Information sur le produit Garnitures de freins | HELLA

8DB 355 011-401 / 8DB 355 015-961

Garnitures de freins modifiées

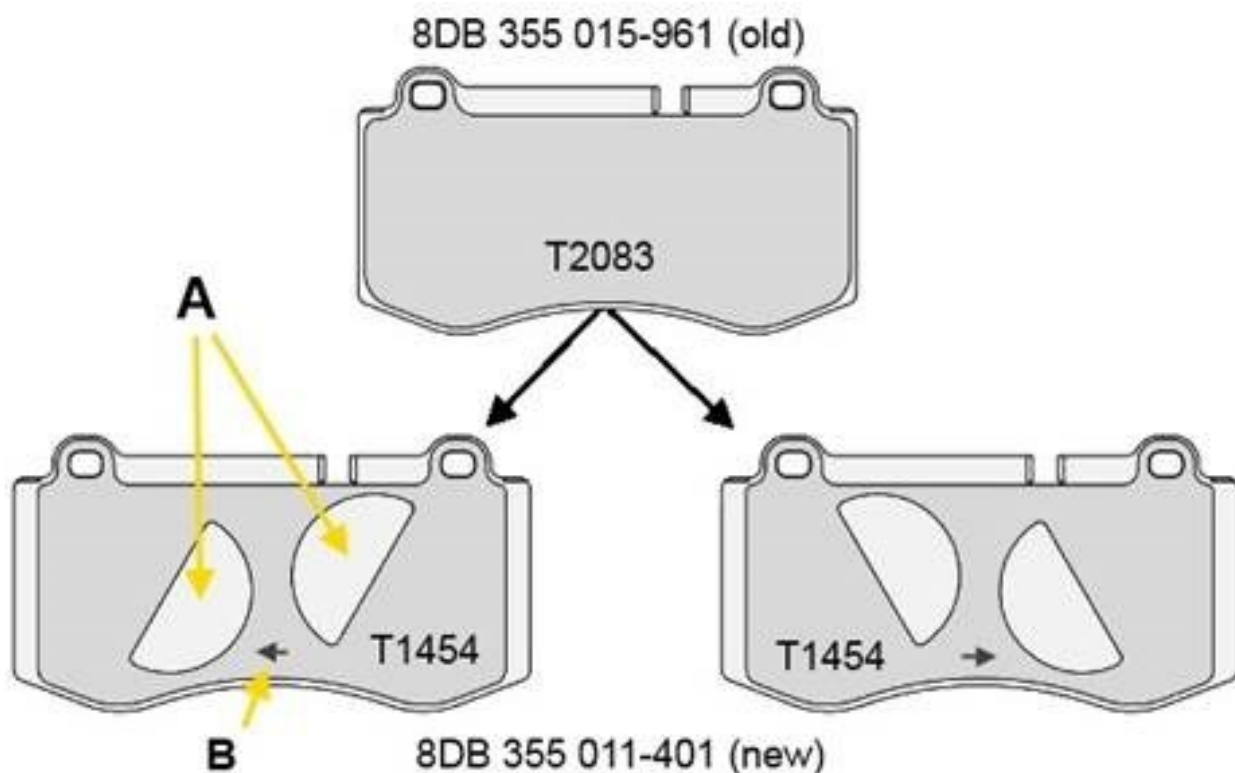
Due à une modification de la fabrication série, l'affectation des articles a été adaptée comme suit.

La garniture de freins 8DB 355 015-961 / T2083 est remplacée par la garniture de freins 8DB 355 011-401 / T1454.

La différence entre les deux garnitures de freins consiste en une modification de la tôle d'amortissement sur la plaque arrière de la garniture des freins. Cette modification améliore la sensibilité au bruit et donc les caractéristiques de confort de la garniture de freins.

Pour les nouvelles tôles d'amortissement avec passage (A), un montage en fonction de la direction de conduite est nécessaire. Une flèche (B) indique le sens de montage.
